2008 年 4 月 30 日

東洋バルブ 株式会社
営業本部

コアタイトバルブのモデルチェンジについて

~~2. 外箱・・・スタンプ又は、印刷で箱に表示~~

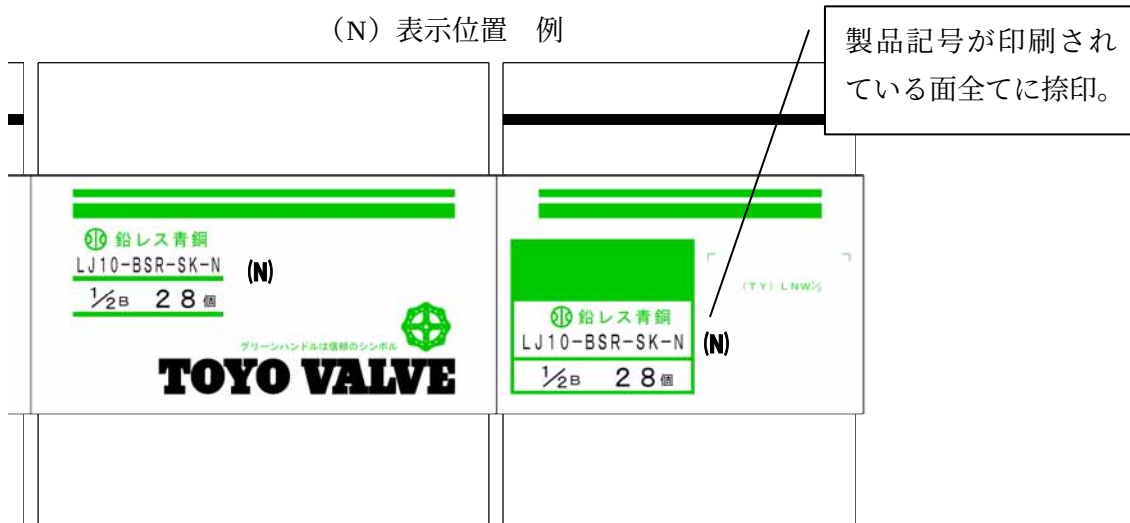
~~・（N）を中箱・外箱の製品記号が印刷されている面全てに表示する。~~

~~・（N）表示位置は製品記号の右側とする。~~

~~・（N）表示は2008年12月末までの生産分まで実施する。~~

【Rev3】・（N）表示は2009年6月26日の生産分まで実施する。

（6/29(月)以降の出荷分より(N)表示がなくなります）
